NEUBAU NORDSTRASSE 174 ZÜRICH-WIPKINGEN

BERICHT DES PREISGERICHTS

Zürich, 29. Juni 2020

Projekt 01	UMBERTO
	Empfehlung zur Weiterbearbeitung
Architektur	Roider Giovanoli Architekten, Zürich

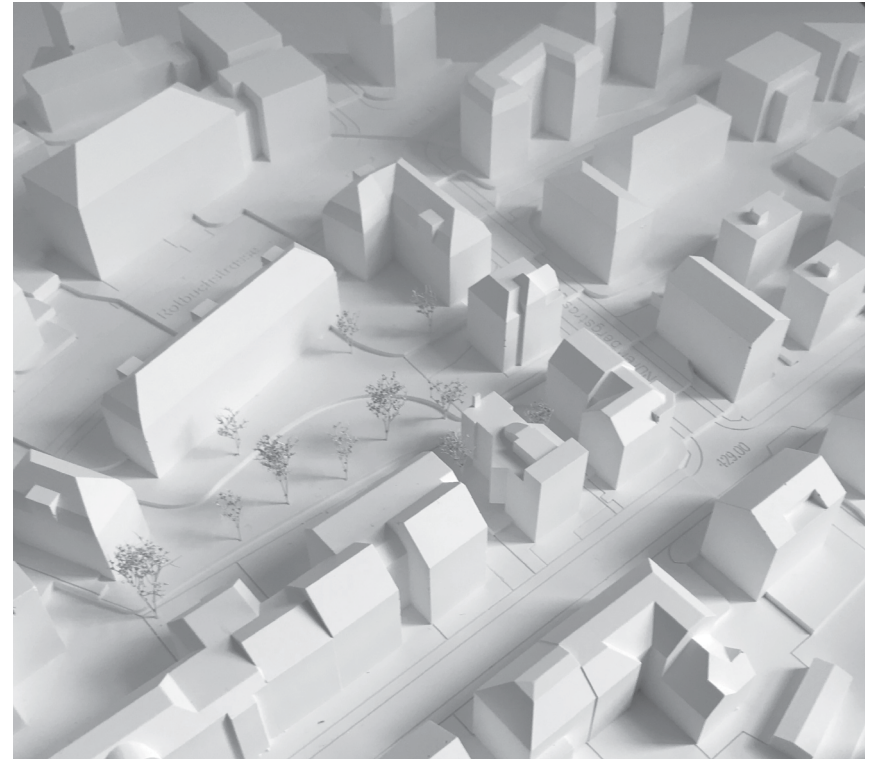
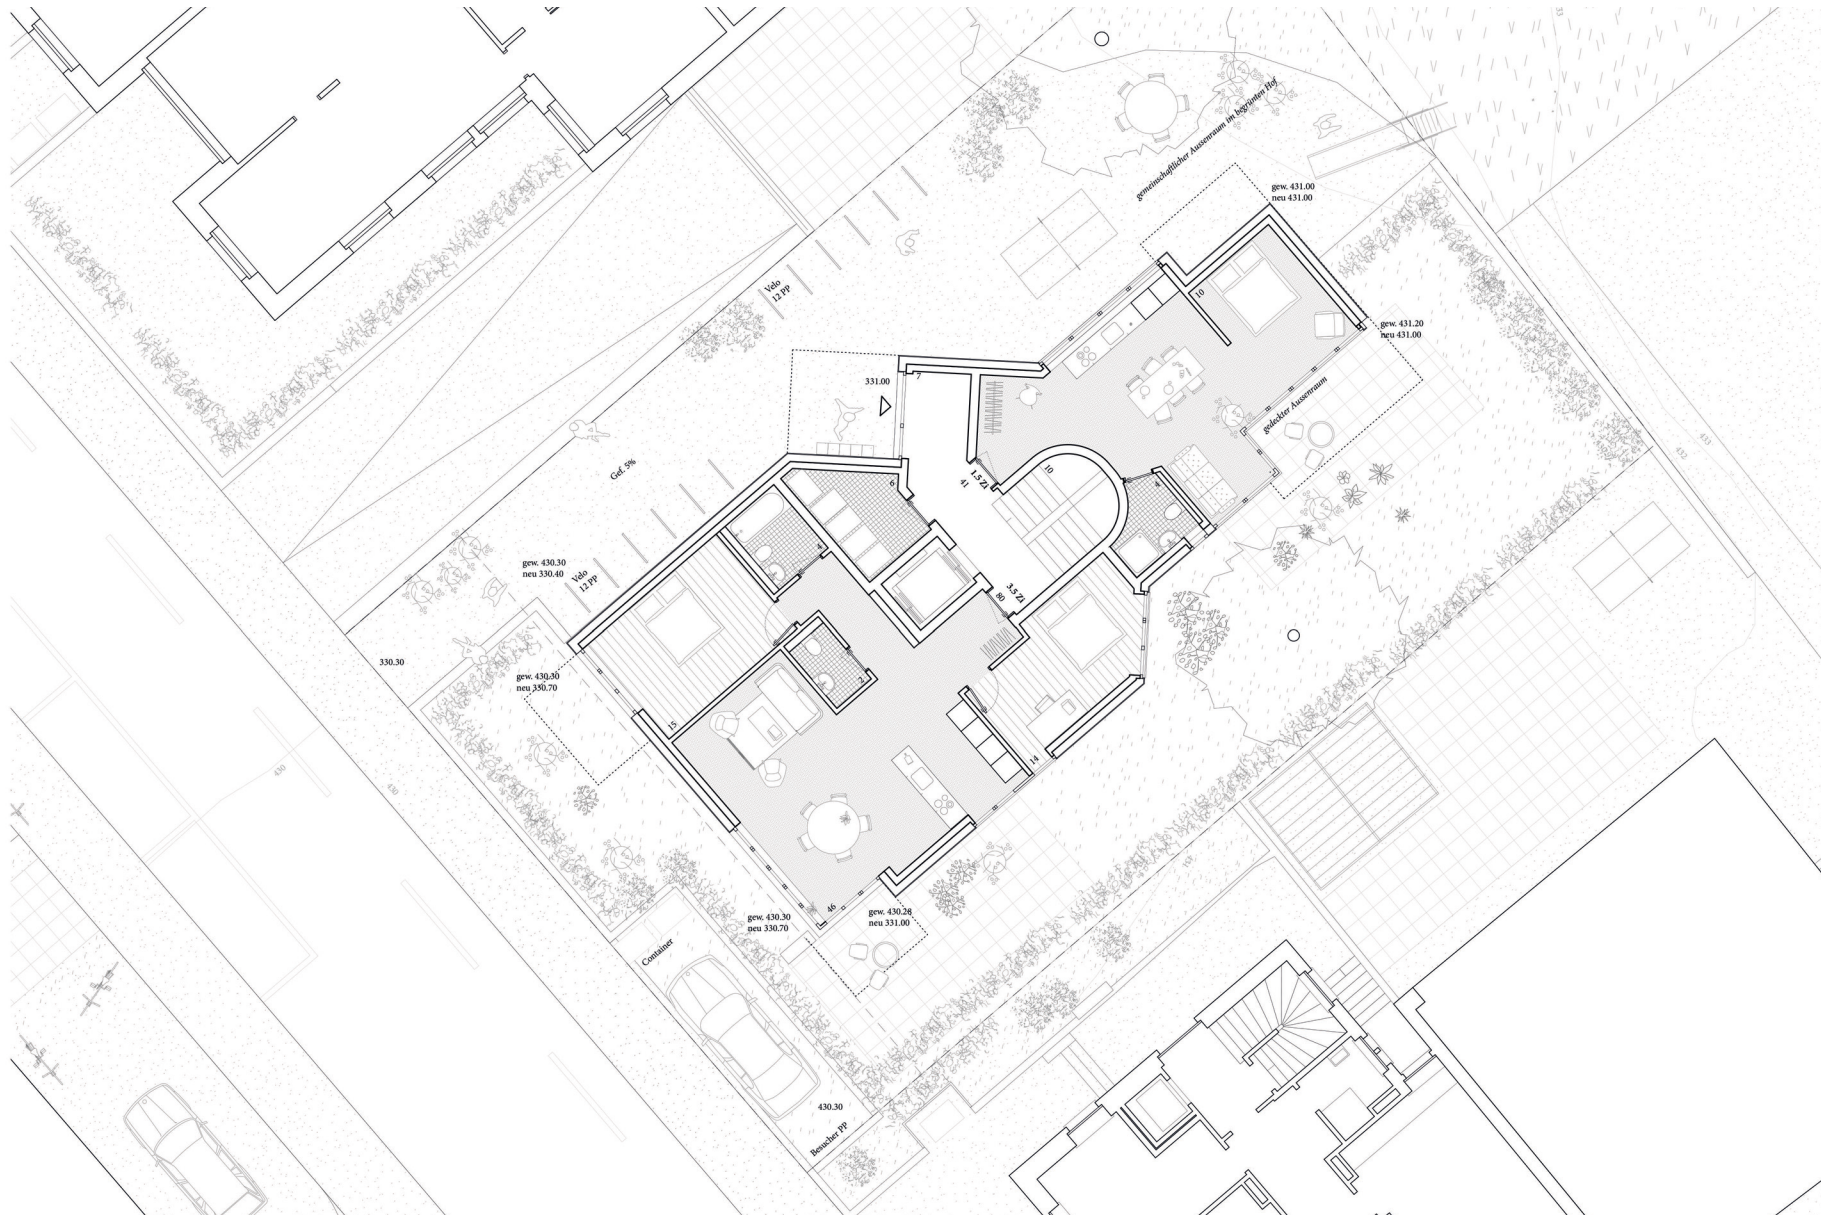
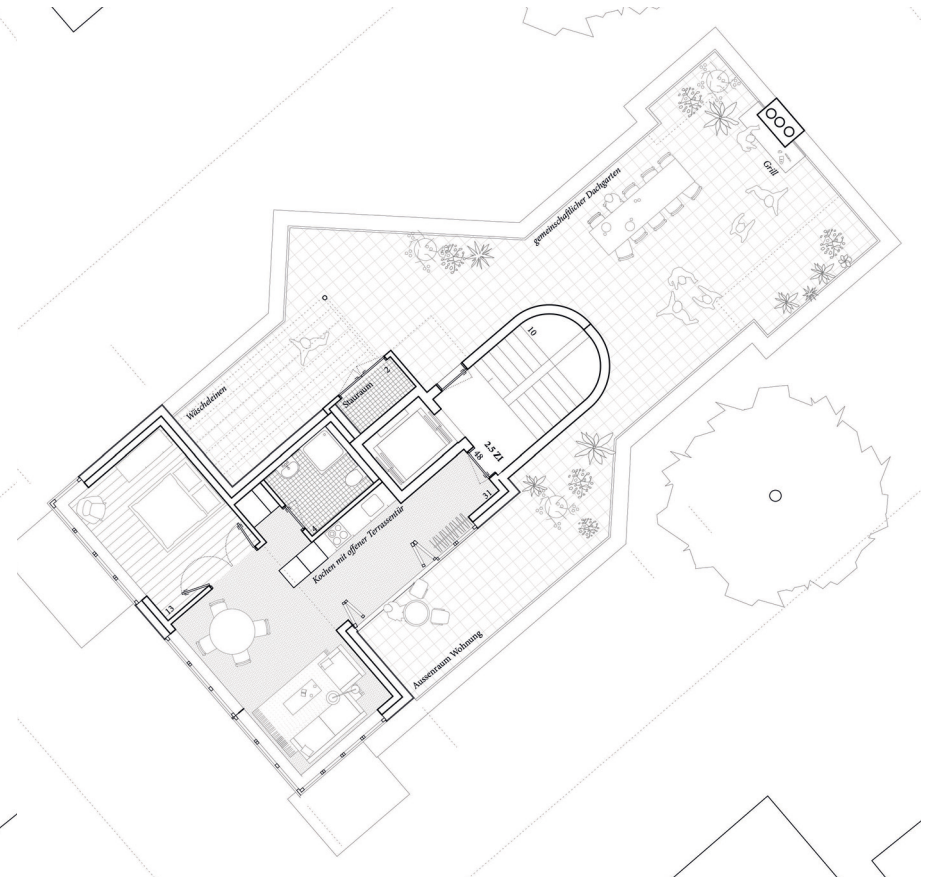
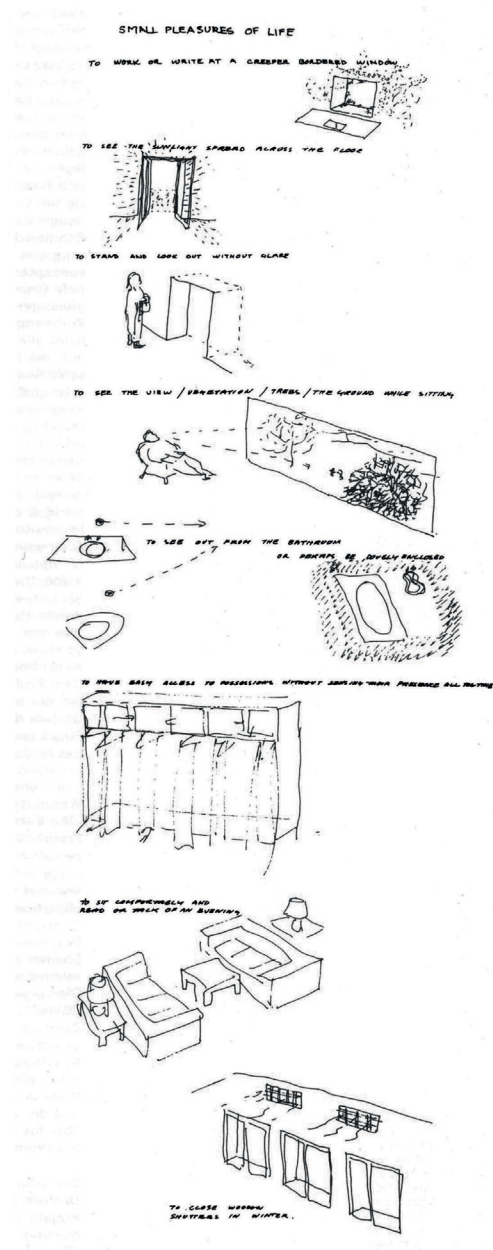
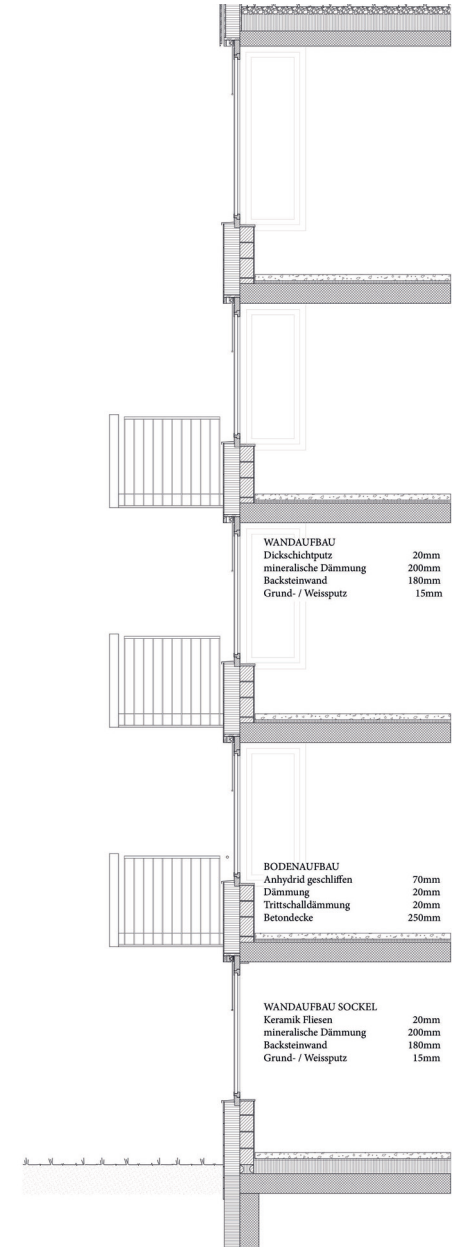
Der Neubau reiht sich trotz der geringen Parzellenbreite selbstbewusst und auf selbstverständliche Art in den Strassenzug ein. Die baurechtlich mögliche Masse wird sowohl in der vertikalen wie auch der horizontalen auf die Strasse konzentriert. Zu Gunsten einer grösseren Geschossfläche in den Normalgeschossen wird auf ein Vollgeschoss verzichtet. Das Attikageschoss wird so ausformuliert, dass sich das Gebäude zur Nordstrasse hin mit fünf Geschossen präsentiert. Zum begrünten Hofraum hin reduziert sich das Volumen um ein Stockwerk und verjüngt sich im Grundriss.

Neben der städtebaulichen Geste spielen beide Massnahmen ein grosses Potenzial für die gemeinschaftlichen Aussenflächen frei. Der Gebäudezugang entlang der Nordwestgrenze wird in der Verlängerung durch die Rückstaffelung zum qualitätsvollen Begegnungsort für die Bewohnenden. Die klare Abgrenzung zu den privatisierten Gartenbereichen der beiden Erdgeschosswohnungen stellt eine konfliktarme Nutzung der Aussenräume sicher. Die Ausformulierung des Attikageschosses ermöglicht eine attraktive gemeinschaftliche Dachterrasse zum ruhigen Gartenhof hin orientiert.

Ein minimal geschnittenes Treppenhaus im Zentrum erschliesst pro Normalgeschoss je eine 2.5- und eine 4.5-Zimmer-Wohnung. Die Wohnungsgrundrisse korrespondieren mit der städtebaulichen Idee, folgerichtig entwickeln sie sich von der Strassenfassade mit den Wohnräumen zum ruhigeren Hof mit den Schlafzimmern. Bei der grossen Wohnung wird der Wohn-, Essküchen- und Erschliessungsbereich als Raumfigur mit unterschiedlichen Bereichen und Ausichten ausformuliert. Besonders beim Wohnungszugang und der Küche vermag das räumlich noch nicht zu überzeugen.

Das Gebäude wird als Konstruktion in Massivbauweise mit mineralischer Aussenabdämmung und Dickschichtputz vorgeschlagen. Die Fassade zur Nordstrasse wird durch die grosszügigen und um die Ecken gezogenen Fensterbänder der Wohnräume und die aus der Fassadenflucht hervortretenden Balkone gegliedert. Zum privaten Hof prägen raumhohe, teilweise erkerartig ausgebildete Fenster das Fassadenbild. Der vorgeschlagene Ausdruck unterstreicht die städtebauliche Idee, das Gebäude fügt sich mit den differenziert ausgebildeten Fassaden selbstbewusst in den Kontext ein, ohne fremd zu wirken.

Die bewährte einfache Konstruktion in Kombination mit einem einfachen Haustechnikkonzept lässt eine den Umständen entsprechend gute Wirtschaftlichkeit erwarten.

Den Verfassenden ist es trotz der sehr einschränkenden Rahmenbedingungen des Baurechts gelungen, ein vielfältiges und auf die Bedürfnisse der Genossenschaft ausgerichtete Gebäude zu entwickeln. Die sorgfältige Ausformulierung des Volumens mit den differenziert gestalteten Fassaden sowie die Verortung und Qualitäten der Gemeinschaftsbereiche sind besonders positiv zu bewerten.

Noch nicht dieselben Qualitäten weisen die Wohnungsgrundrisse auf. Der Anspruch der Entwicklung einer «vielfältigen Wohnlandschaft» innerhalb der langgezogenen Grundrisse konnte noch nicht genügend eingelöst werden. Der Hauptfokus einer Überarbeitung sollte auf die Weiterentwicklung der Wohnungen gelegt werden.

- Die 4 ½-Zimmerwohnung im Regelgeschoss ist im Eingangsbereich zu überarbeiten. Die Ankunftssituation mit der Küche, Garderobe und dem mittig gelegenen Zimmer ist räumlich unbefriedigend.
- Bei der 2 ½-Zimmerwohnung im Regelgeschoss ist die Schlafzimmergrösse in Bezug auf die Behindertengerechtigkeit zu prüfen.
- Bei der 3 ½-Zimmerwohnung im EG ist zu prüfen, ob die Erschliessungsfläche zu Gunsten von den Wohnflächen optimiert werden kann.
- Die Anordnung der Parkierung ist mit den zuständigen Amtsstellen zu prüfen.
- Die Dachflächen der Erker im Attika müssen abgesetzt und nicht betretbar ausgebildet werden.
